문서번호 : 로템 전자품질 18-032호 2018.09.03
수 신 : 우진산전(주)
참 조 : 회장,부회장,대표이사,품질사업부장, 연구소장
제 목 : 미국 DTS 전동차 방송/표시기 장치 품질 안정화 대책 요청 件

2) 객실 행선표시기(PID) 주요 불량 사례

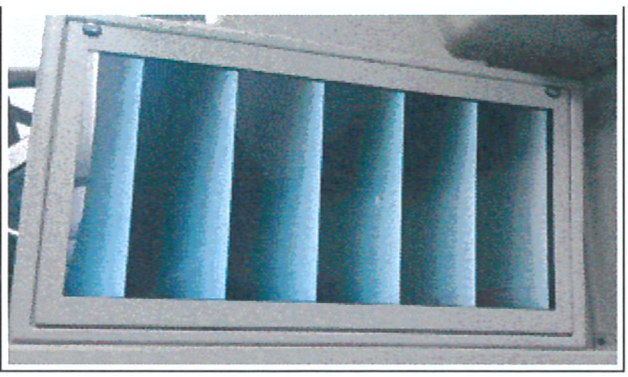
- 객실 행선표시기(PID) 화면미현시(블랙스크린) → PID 파워 모듈 불량 **(파워모듈 內 DCDC컨버터 불량)**	- 객실 행선표시기(PID) 화면 깨짐 → 동축케이블 커넥터이완 벌어짐(체결력약화) **(표시기 체결용 동축 케이블 이완)**
